Zoptymalizowany napinacz 531 0564 30

- Seat Cordoba, Ibiza
- Volkswagen Polo

531 0564 30

Fot. 1: 531 0564 30 (widok z frontu)

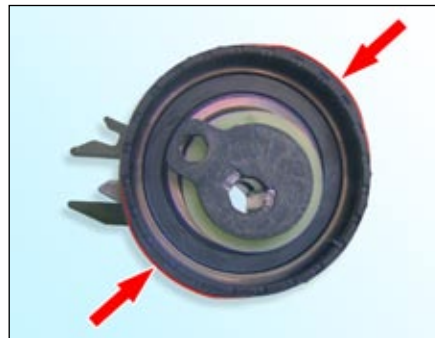
Napinacz 531 0564 30 (Sinus-Pulley) jest nowym typem o zoptymalizowanej akustyce pracy, który został skonstruowany specjalnie do w/w zastosowań.

Czerwone linie (fot. 1 i fot. 2, strzałki) podkreślają te cechy.

Nietypowo uformowany pierścień toczny nie jest błędem fabrycznym!

Fot. 2: 531 0564 30 (widok z boku)

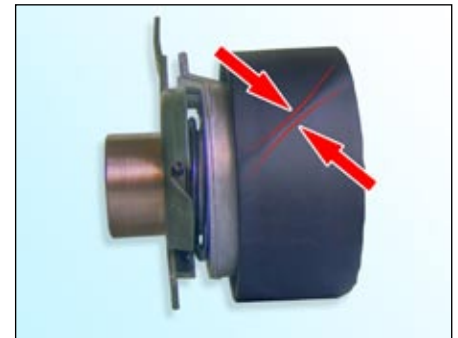
Pierścień toczny posiada nierówności w postaci poprzecznego skośnego garba (fot. 2).
